Rapport de l'Inspection des installations classées

Visite d'inspection du 28/03/2023

IMPLENIA SUISSE SA (CO8, ex-Tranchée couverte)

Références : 20230403_RAP_Implemia-TrancheeCouverte_OCP-v1
Code AIOT : 0003202526

Rétention (non-couverte) des produits STE

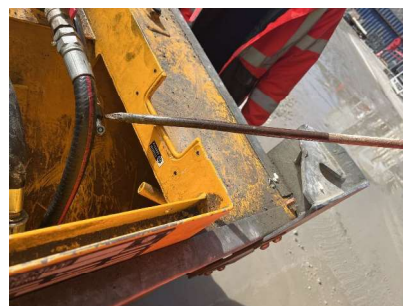
Enfin, s'agissant du stockage en container isotank des produits SIKA qui ne sont pas couverts, l'exploitant tiendra à la disposition de l'inspection des installations classées le résultat d'un calcul lui permettant d'estimer les volumes de ses rétentions grevés par les eaux de pluies, et de déterminer une hauteur à partir de laquelle il doit faire pomper ces eaux et les faire évacuer comme produits dangereux.

Cuve RODIO (zone : sous V-C)
Hauteur GNR : 20 cm

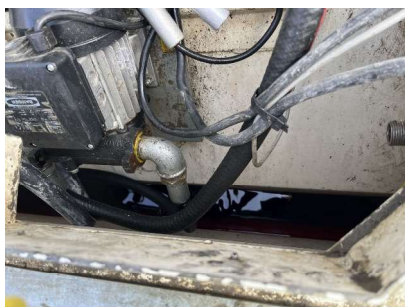
Cependant, il a été constaté que ces enveloppes étaient remplies d'un volume de fioul estimé entre 20% environ 50% du volume total, en raison notamment de fuites des dispositifs de distribution : l'exploitant a immédiatement fait pomper ce fioul, mais il n'est pas parvenu à récupérer l'intégralité des volumes réputés offerts par la double enveloppe (fioul résiduel sur 20 cm environ).

Cette gestion des stockages et distribution d'hydrocarbures transcrit d'un manque d'organisation sur le déploiement opérationnel de ces outils au plus près du chantier. L'exploitant doit s'organiser pour garantir que ces appareils ne font pas peser un risque de pollution sur l'environnement, soit :

- en déployant des rétentions indépendantes et contrôlables sous ces cuves,*
- en garantissant dans le temps que l'espace offert par la double enveloppe est vide (détection automatique ou moyen d'efficacité équivalente).
